# POTENZIAMENTO DELLO STADIO OSSIDATIVO DEL DEPURATORE MEDIANTE TECNOLOGIA ANAMMOX

## PROGETTO DEFINITIVO

**RISPOSTA AI PUNTI DA 38 A 49 DELLA  
RICHIESTA DI INTEGRAZIONI**  
PER IL  
**PROCEDIMENTO AUTORIZZATORIO UNICO REGIONALE (PAUR)  
COMPRESIVO DI VALUTAZIONE DI IMPATTO AMBIENTALE  
VOLONTARIA E DI AUTORIZZAZIONE INTEGRATA AMBIENTALE**

**ALLEGATO 6**  
**DOCUMENTAZIONE DI PREVISIONE DI IMPATTO ACUSTICO**  
**POTENZIAMENTO DELLO STADIO OSSIDATIVO DI DEPURAZIONE CON**  
**TECNOLOGIA ANAMMOX**

ALLEGATO 14.2 PLANIMETRIA SORGENTI SONORE – ALLEGATO 3C CAVIRO EXTRA SPA

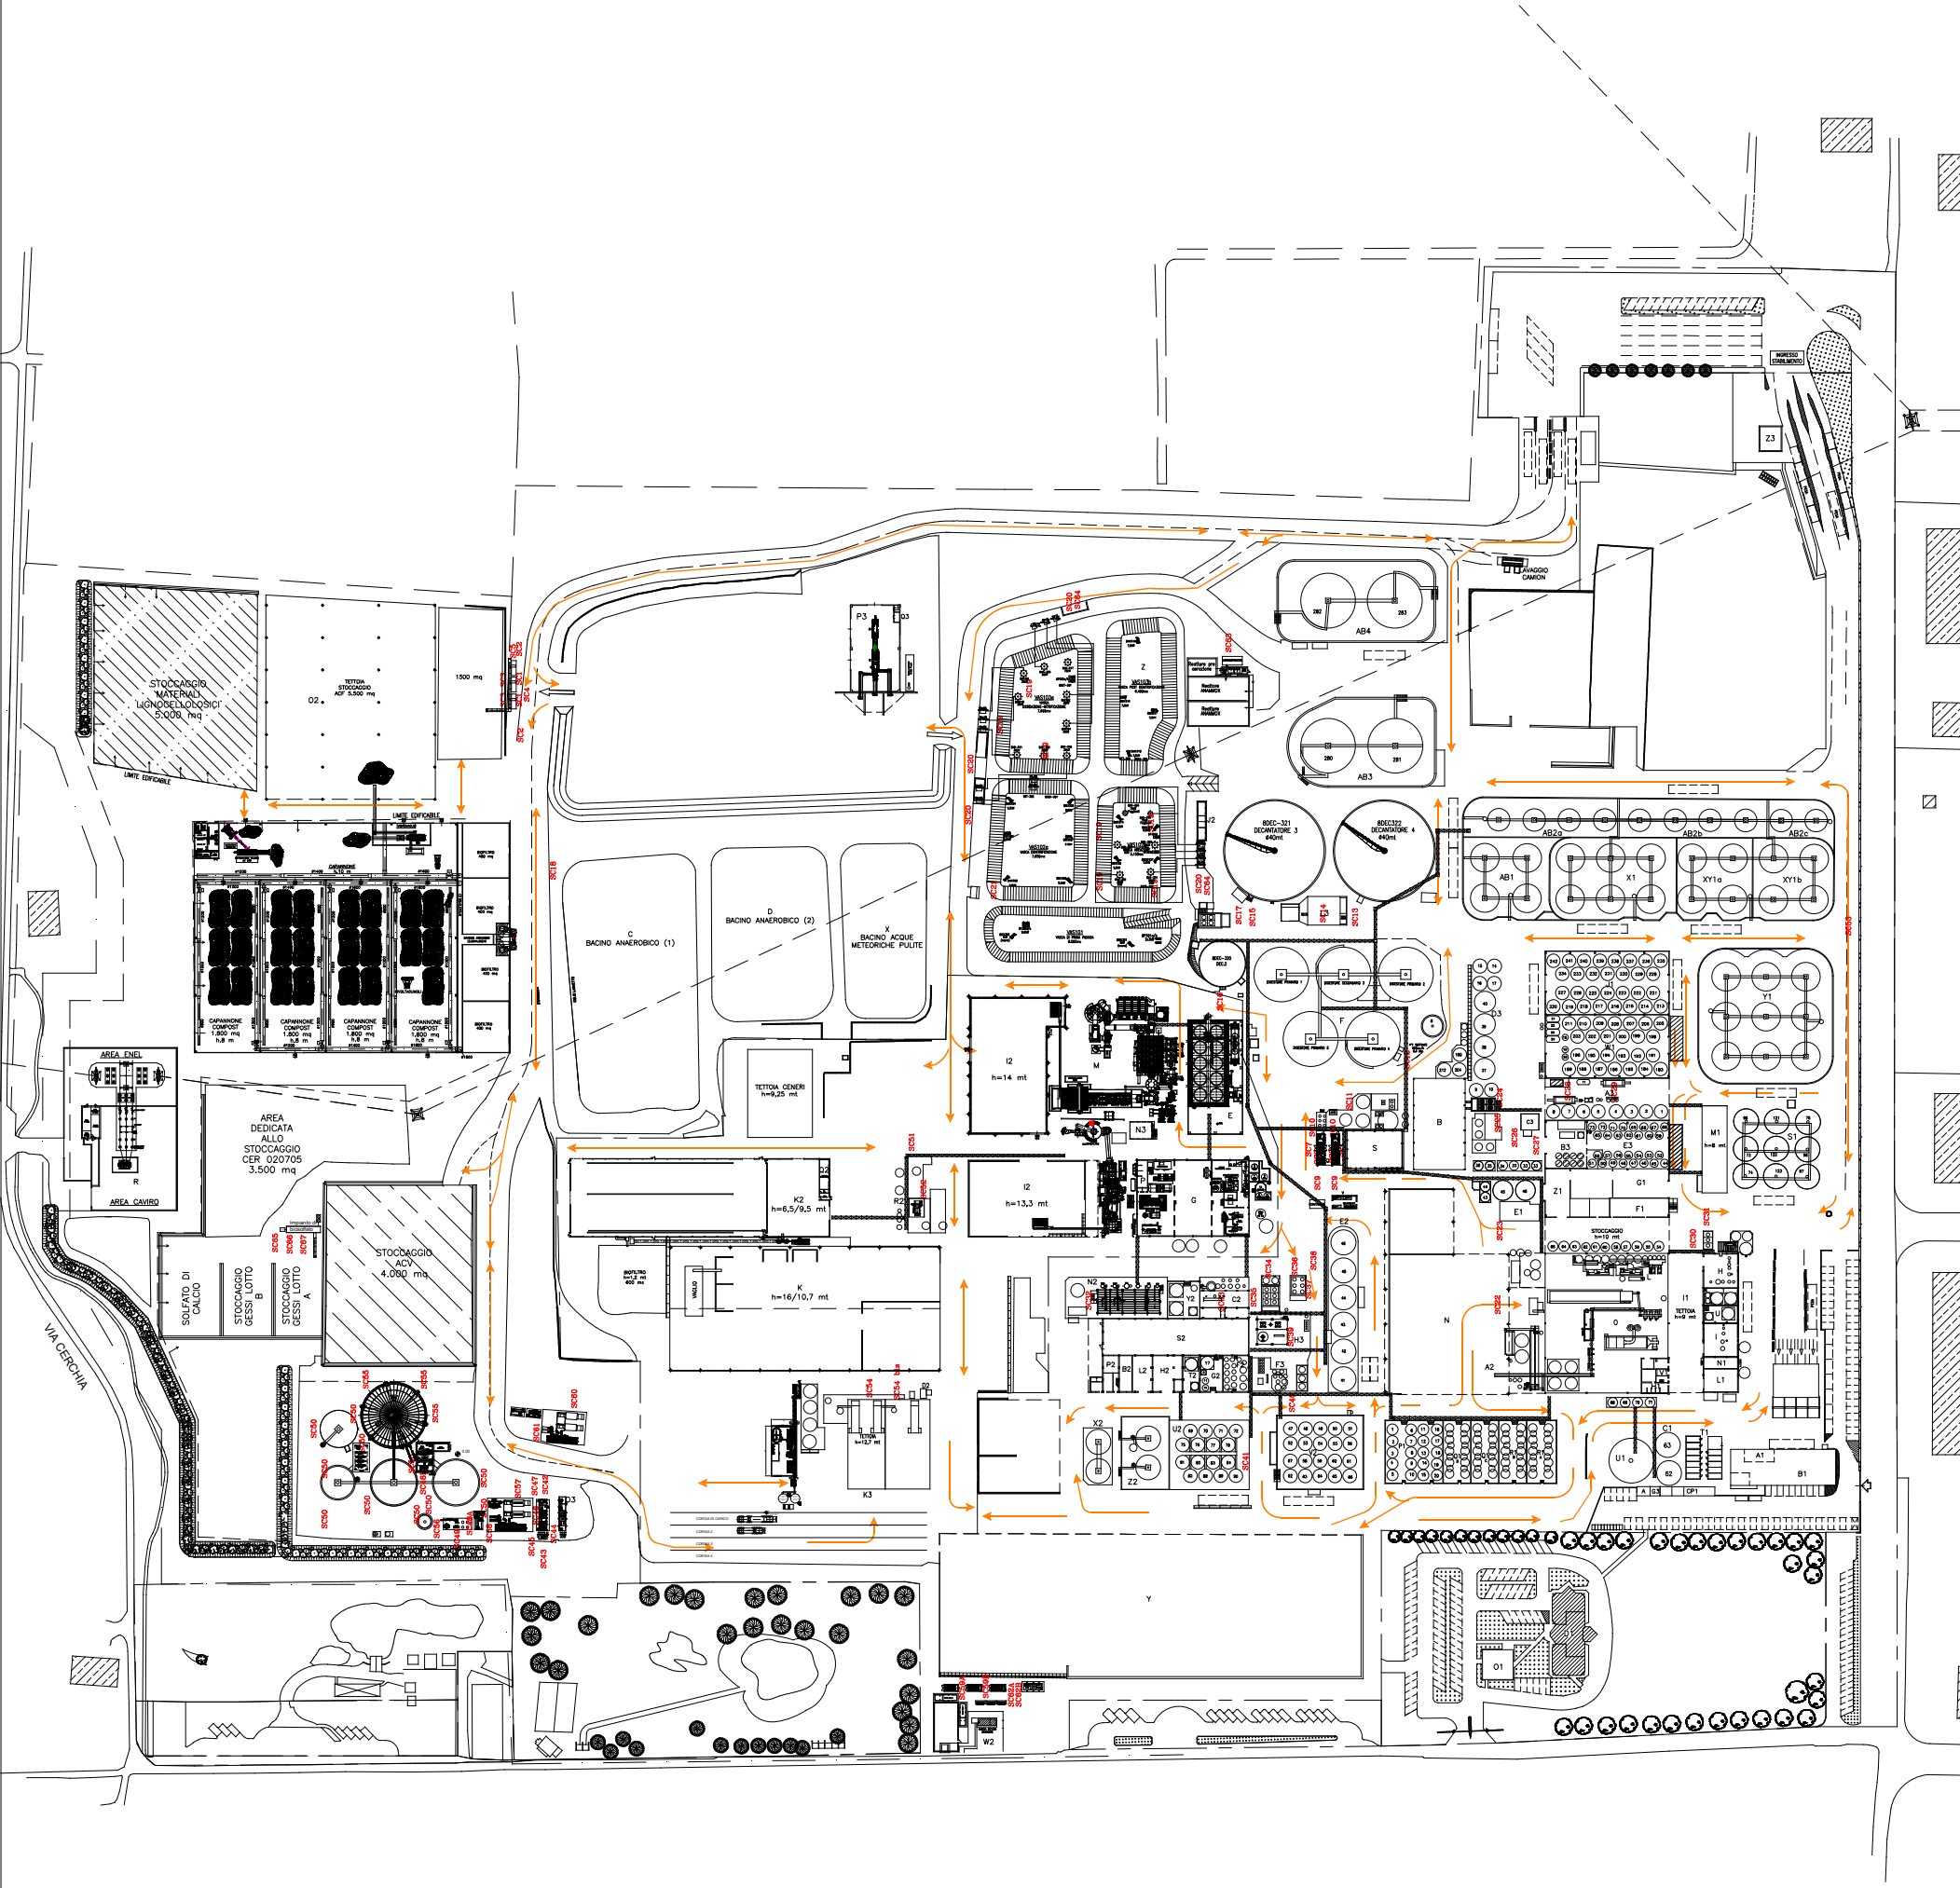
45. nell'allegato 10.2 – Viabilità, nell'Allegato 3C, nelle planimetrie di progetto pagine 35 e 36 e nelle mappe acustiche, non sono evidenziati i percorsi e l'impatto acustico delle pale meccaniche ed eventuali altri mezzi rumorosi impiegati; i percorsi dovranno essere riportati in dettaglio e la sorgente lineare inserita nel modello di propagazione;

Per quanto riguarda gli allegati 3C di Caviro Extra ed Enomondo, si riportano le versioni aggiornate negli allegati 14.1 e 14.2, in cui sono indicati anche i percorsi dei mezzi pesanti e delle pale meccaniche.
